# Vorentwurf des Bebauungsplans "Photovoltaikanlagen Benzenloch" in den Ortsbezirken Duttweiler, Geinsheim und Lachen-Speyerdorf

Abwägung der Stellungnahmen aus der frühzeitigen Öffentlichkeits- und Behördenbeteiligung gemäß § 3 Abs. 1 und § 4 Abs. 1 BauGB

Abbildung 2: Leitungsverlauf Telekom westlich Teilfläche 7

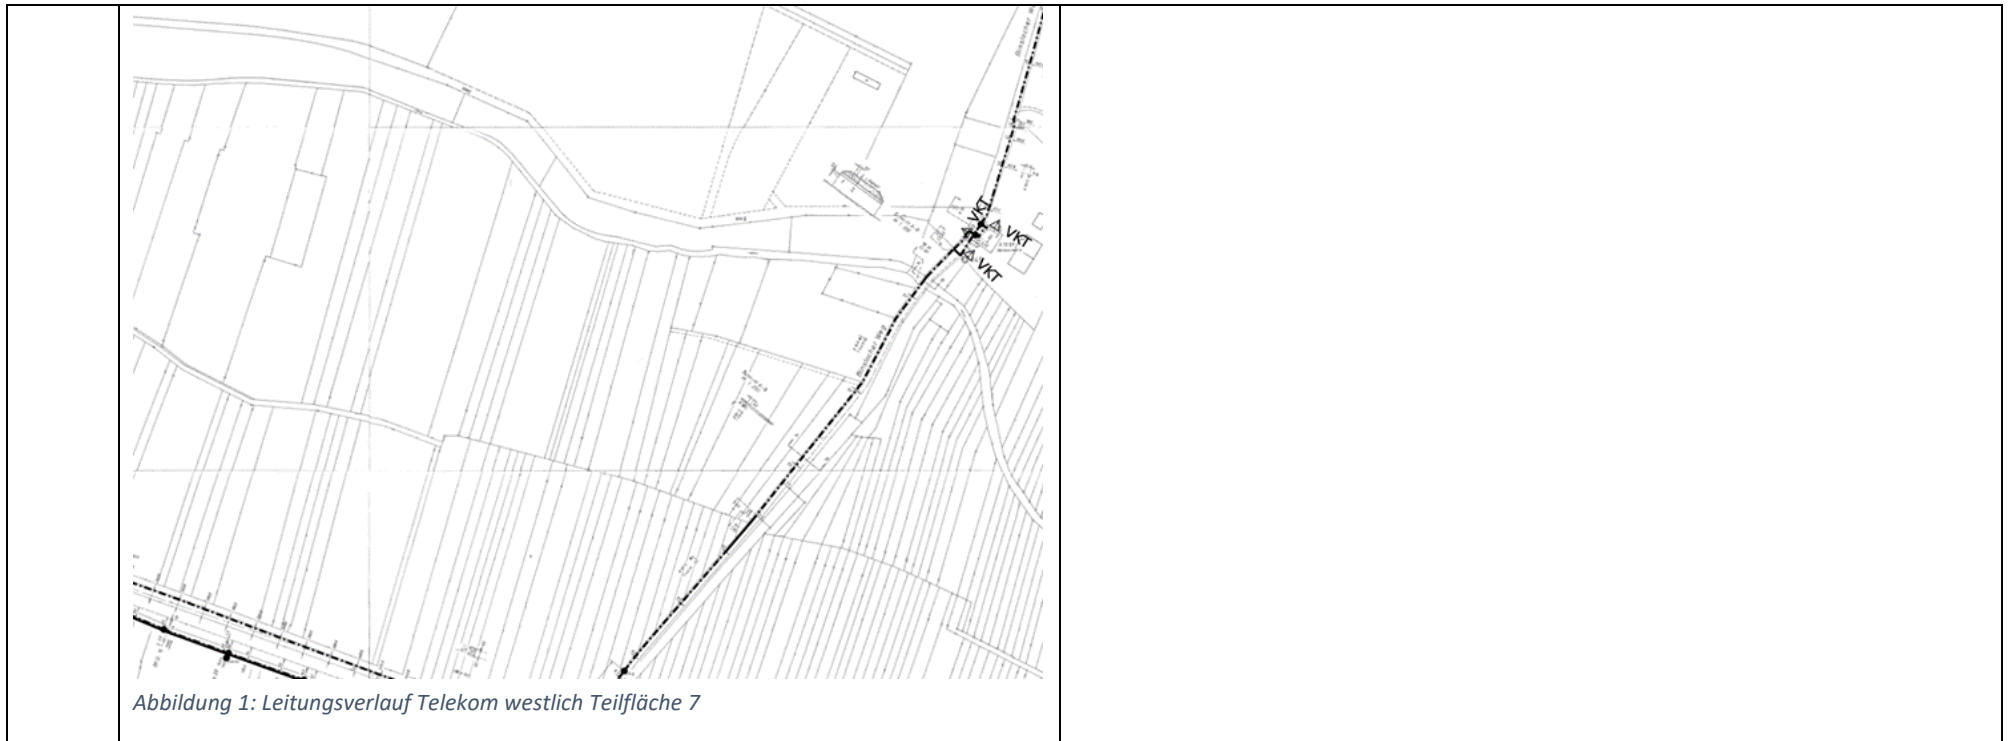
B08.2 Nach den gesetzlichen Regelungen besteht für die Telekom keine Verpflichtung Telekommunikationslinien auf Verkehrswegen aufgrund von privaten Interessen (z. B. Grenzbebauung, Grundstückszugänge, Grundstückszufahrten usw.) zu verändern.

Solche Maßnahmen sind ausschließlich unter dem Vorbehalt der technischen Realisierbarkeit und unter Kostentragung des Auftraggebers möglich. Bei Planungsänderungen bitten wir uns erneut zu beteiligen.

**Kenntnisnahme mit Auswirkungen auf die Inhalte des Bebauungsplans.**  
Es bestehen keine Einwände. Es wird darauf hingewiesen, dass:

1. bei Konkretisierung der Planungen eine Planauskunft und Einweisung der Telekom einzuholen ist und
2. die Kabelschutzanweisung der Telekom zu beachten ist.

Abbildung 15 Kompensationsflächen LBM

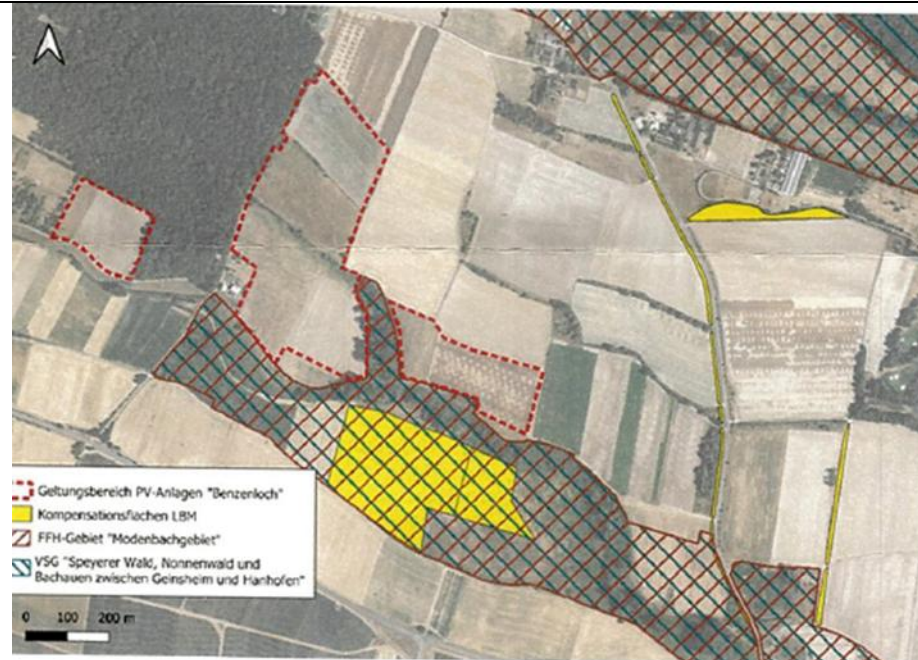
Sollten im Rahmen des Vorhabens eventuell noch externe landespflegerische Ersatzflächen notwendig sein und diese an eine klassifizierte Straße anschließen, ist bei möglichen Gehölzpflanzungen zu beachten, dass diese die bestehenden Sichtverhältnisse nicht negativ beeinträchtigen und die gemäß RPS 2009 (Richtlinie für passiven Schutz an Straßen durch Fahrzeug-Rückhaltesysteme) geforderten Mindestabstände eingehalten werden.

Zur weiteren Abstimmung und Zustimmung wären unserem Hause detaillierte Pläne bezüglich der genauen Positionen der geplanten Gehölzstandorte vorzulegen.
